VOLVO

PRODUKT	AVD.	GRUPP
P	1	17
BETR.		NR
Garantiservice 240, 260		4
		DATUM
		Nov 78

Servicemeddelande

Detta meddelande ändrar servicehandboken Avd 1 (17) Garantiservice sid. 3 och 15

Nytt värde för cambervinklar

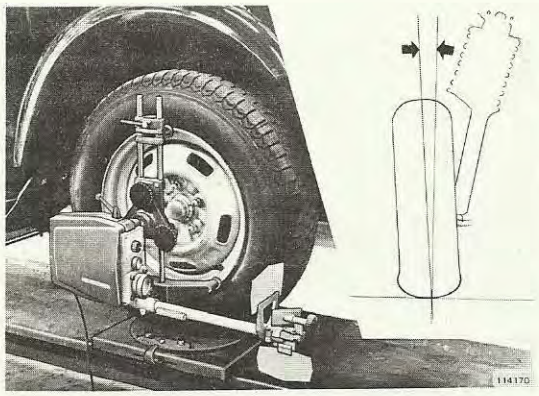
För att undvika s.k. skulderslitage på däckens yttersidor bör cambervinkeln ställas så nära 0 som möjligt. Skillnaden mellan höger och vänster hjul får inte överstiga 1/2°.

Rekommenderat nytt värde för Camber: 0 till +1°.
